I. LE PROJET

I.1 Introduction

Le Département des Hauts-de-Seine envisage désormais le réaménagement du tronçon restant, sur les territoires de Suresnes et Saint-Cloud, sur trois kilomètres compris entre l'allée de Longchamp à Suresnes et la place Georges Clémenceau à Saint-Cloud.

V. LE BILAN DE LA CONCERTATION PREALABLE

Carte du nombre total de files sur la RD 7 autour du périmètre du projet

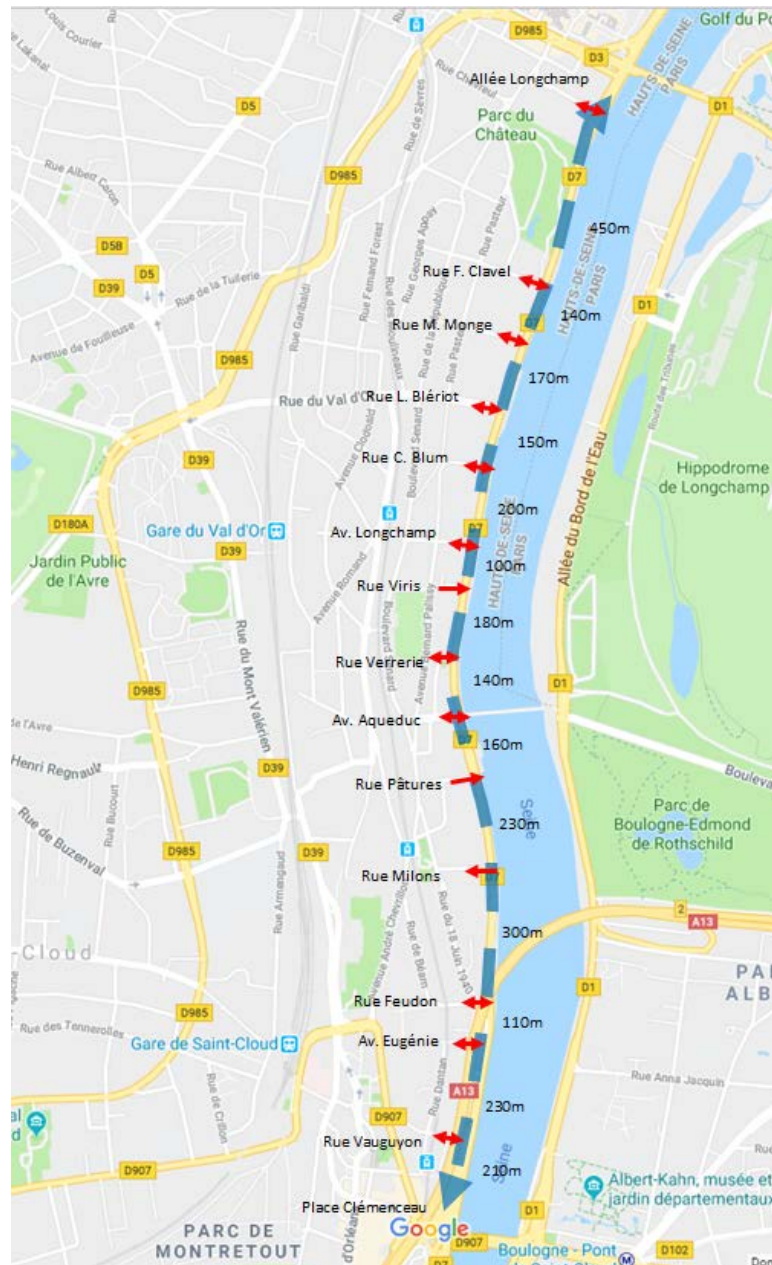
- *Une voie par sens est suffisante pour absorber le trafic, dès lors que les carrefours sont assez bien aménagés pour le stockage des voitures.*

Dans le cadre réglementaire évoqué plus haut, la RD 7 a été aménagée à deux files par sens de circulation plus en amont à Issy-les-Moulineaux, Meudon et Sèvres ainsi que plus en aval à Suresnes et Puteaux (voir carte ci-dessous). Sur le périmètre du projet, la RD 7 compte actuellement une file

par sens de circulation avec généralement un élargissement à deux voies, sur 1 sens de circulation, aux intersections avec les rues communales.

Ce tronçon constitue ainsi un goulot d'étranglement sur l'itinéraire départemental, ce qui génère une congestion automobile en heures de pointe, ce que confirment les comptages effectués par le Département en 2017. La situation amène les automobilistes soit à emprunter les rues communales de Suresnes et de Saint-Cloud, générant des nuisances en ville, soit à se déporter sur la RD 1 à Boulogne et Paris, encombrant les ponts de Suresnes et de Saint-Cloud.

Plan de situation de la RD 1 et
des traversées sous pont à gabarit routier limité

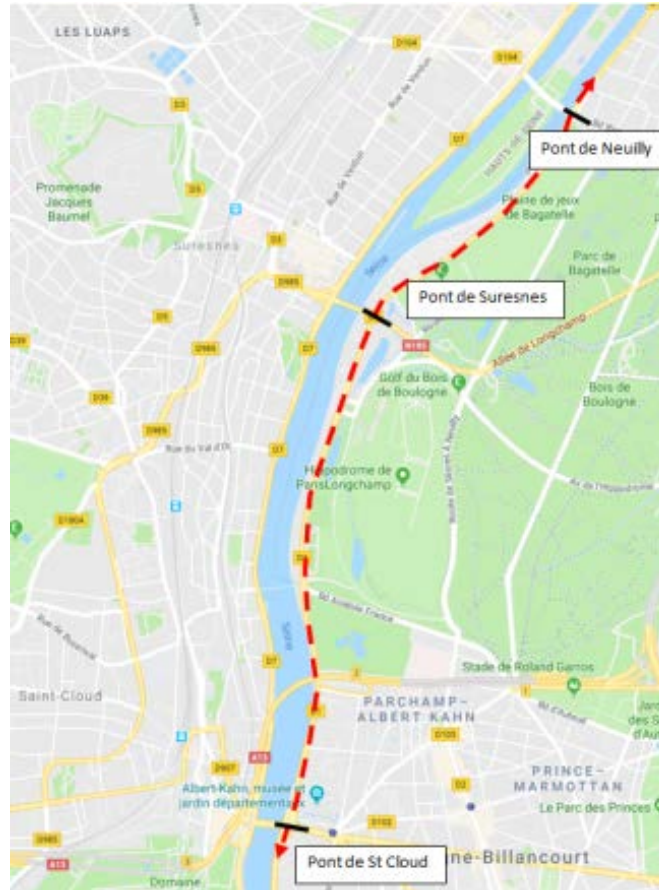
- *Pourquoi ne pas mettre la RD 1 dans un sens de circulation et la RD 7 dans l'autre ?*

Plus à proximité de la RD 7, la route départementale n°1 située sur l'autre rive traverse le bois de Boulogne, dont la propriété a été cédée en 1852 par Napoléon à la Ville de Paris afin d'en faire un des principaux parcs parisiens. Cet espace constitue un espace boisé naturel ainsi qu'un lieu de promenade et de loisirs. Cette situation explique l'interdiction de circulation imposée aux poids lourds sur la RD 1, rendue d'ailleurs impossible par le gabarit réduit de l'ouvrage sous les ponts du secteur (3,80m sous le pont de Saint-Cloud, 3,85m sous le pont de Suresnes, 3,80m sous le pont de Neuilly, voir localisation sur la carte ci-après). Dans ces conditions, la RD 1 ne peut constituer le pendant de la RD 7 dans une configuration à sens unique des deux routes. Cette option n'est donc pas envisageable.

Plan du projet de la place Georges Clémenceau (source : IRIS Conseil et Aménagement)

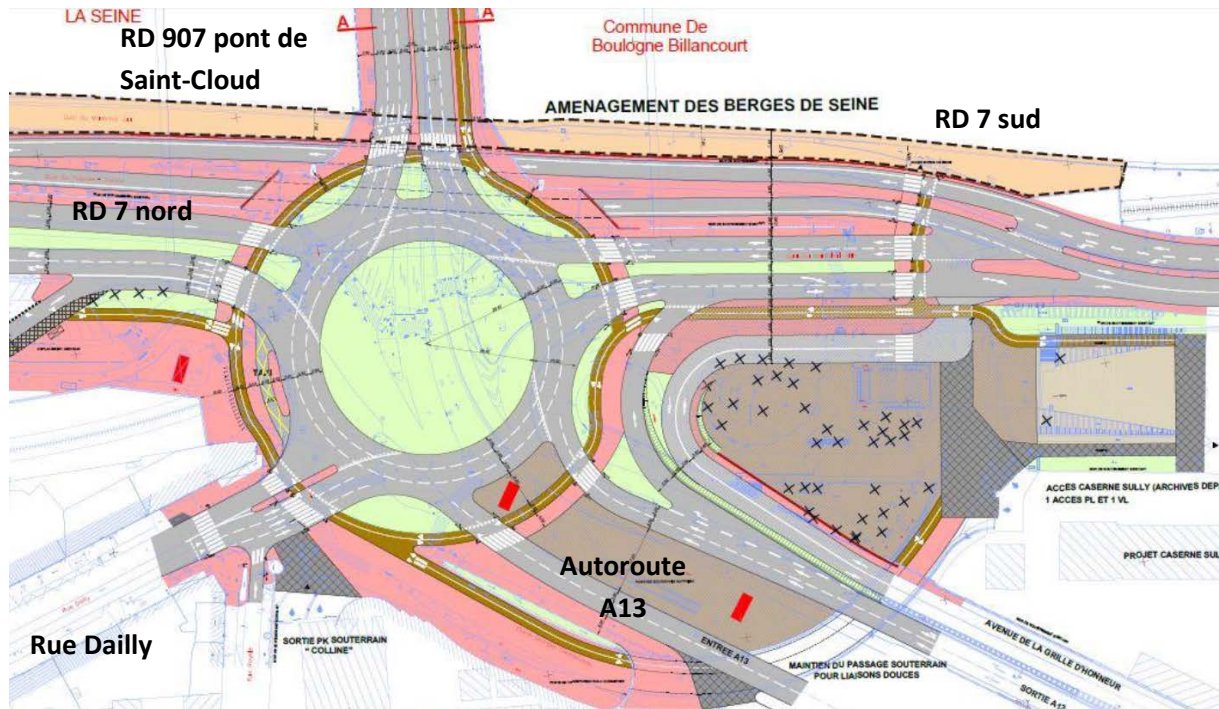
V.1.D L'aménagement en rond-point de la place Georges Clémenceau risque de générer des bouchons, notamment à cause du conflit entre véhicules venant de la rue Dailly et accédant à la place et ceux venant du pont de Saint-Cloud et empruntant la place pour accéder à l'autoroute.

Les deux flux principaux qui entrent en conflit sont les véhicules provenant de la RD 7 ou de la RD907 depuis le pont de Saint-Cloud et souhaitant rejoindre l'autoroute A13 d'une part, et les véhicules provenant de la rue Dailly et souhaitant rejoindre le pont de Saint-Cloud d'autre part (voir la carte ci-dessous). L'aménagement existant confère une position dominante à l'automobile sur l'espace public en dédiant des files spécifiques à chaque mouvement, à l'image d'un échangeur autoroutier. Cependant, ce parti pris ne permet pas d'absorber complètement le trafic en heures de pointe et des remontées de file sont observées depuis l'A13 jusqu'au carrefour.

Les études de trafic et de fonctionnement, réalisées pour le Département en septembre 2016, montrent qu'avec l'aménagement proposé au niveau de la place Georges Clémenceau, les niveaux de trafics sont tels que la plupart des sous-carrefours de la place fonctionneront correctement, des remontées de file seront cependant à prévoir sur la rue Dailly et sur la sortie de l'A13, même avec les voies d'évitement. Sur la sortie de l'A13, cette file d'attente se limitera à la voie de sortie.

Le projet ne vise pas à augmenter la capacité de ce carrefour, car le trafic n'augmente pas depuis plusieurs années, mais se propose plutôt de favoriser une cohabitation des modes doux en donnant la possibilité à chacun de franchir le carrefour sans encombre.

Seules des études avenir plus poussées permettront de simuler les conditions de circulation aux heures de pointe selon divers cas de figure (présence de poids lourds, lignes bus, taxis, etc) et d'optimiser le fonctionnement du carrefour.

Extraits de l'enquête stationnement réalisée en janvier 2017 pour le Département

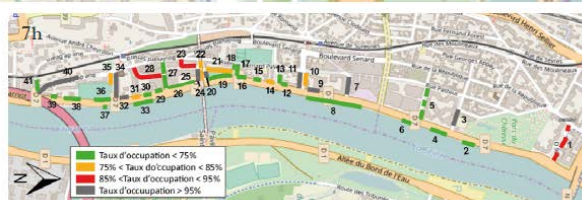
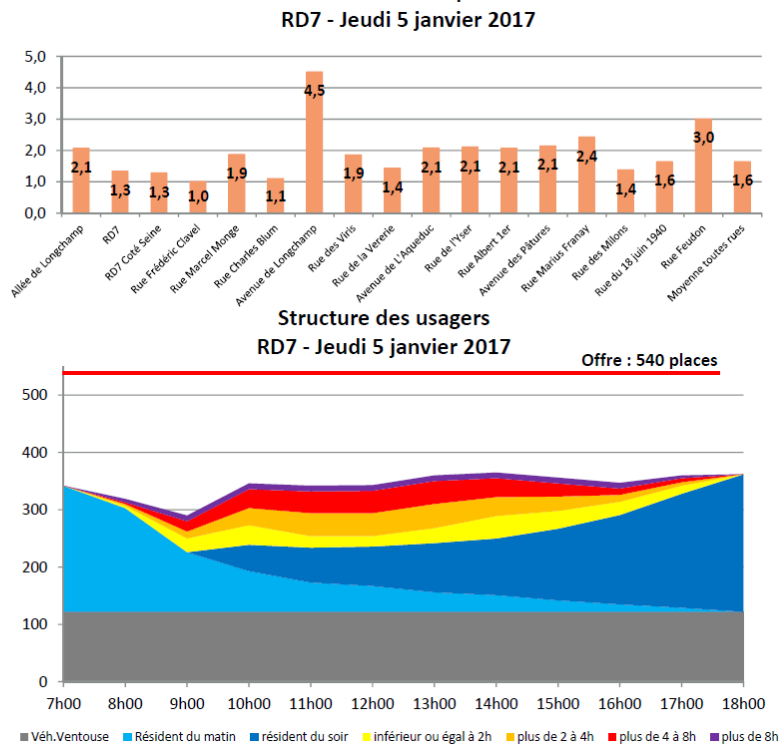
V.4.A Il faut résoudre/limiter la pression à venir sur le stationnement (d'autant plus avec la résidentialisation à venir du secteur).

Certains stationnements le long de la RD7 se remplissent au cours de la journée avec quelques secteurs avec une légère pression sur quelques tronçons notamment en journée (tronçons en orange et rouge).

Le stationnement ventouse est extrêmement important puisqu'il occupe 1/4 de l'offre licite du secteur (122 places) ce qui induit un faible taux de rotation donc d'offre de places.

Le taux de rotation le plus élevé se trouve sur l'avenue de Longchamp (4,5) mais est plutôt généralement autour de 2 ce qui est très faible pour du stationnement payant.

Le taux de rotation est faible car les résidents disposent de macarons pour le stationnement résidentiel (abonnement).

Un stationnement résidentiel est donc flagrant et occupe l'espace viaire public.
